# 改善箇所説明図

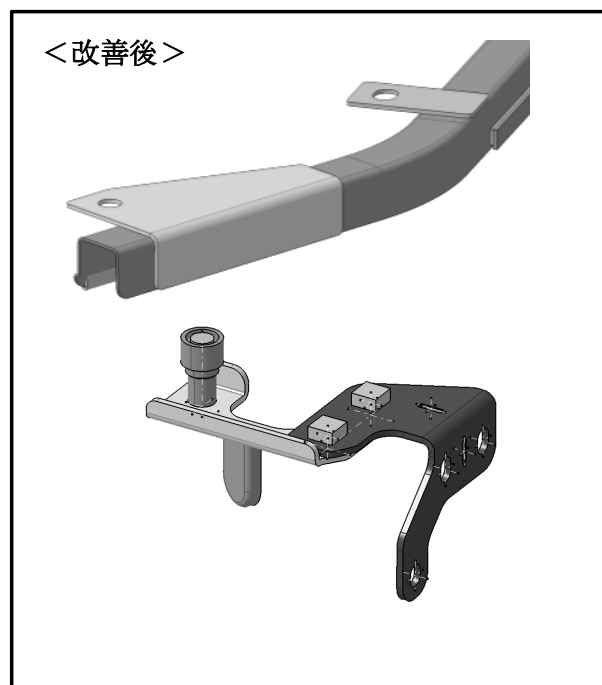
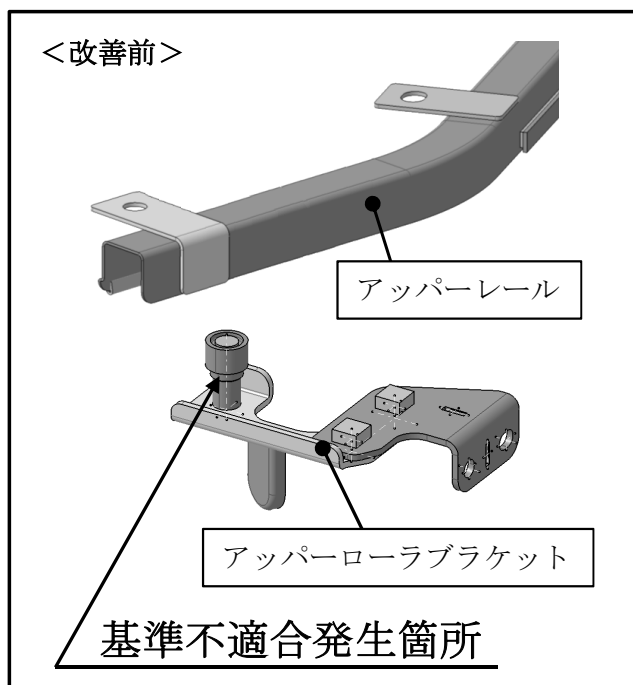
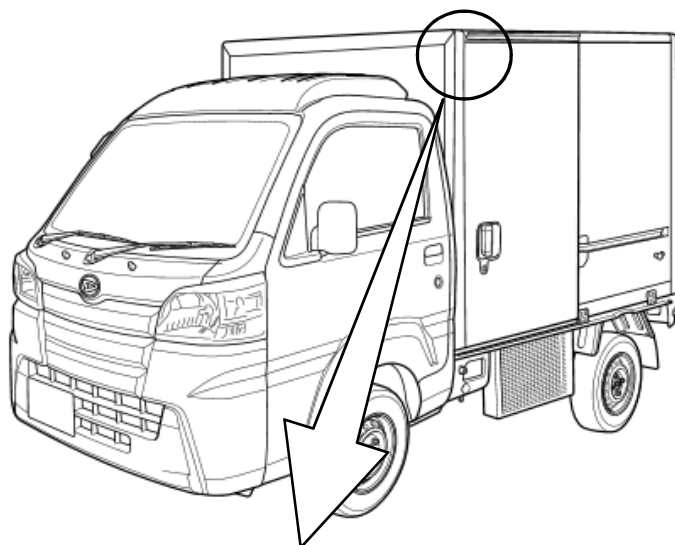
冷凍車及び保冷車の荷室スライドドアにおいて、上部スライド機構の構造が不適切なため、当該ドアを強い力で閉めると、アップパーローラが脱落する場合があります。そのため、異音が発生し、そのままの状態で使用を続けると、最悪の場合、ローラブラケットピンがアップパーレールから外れてスライドドアが閉まらなくなるおそれがある。

全車両、アップパーローラブラケットとアップパーレールを改善品と交換する。
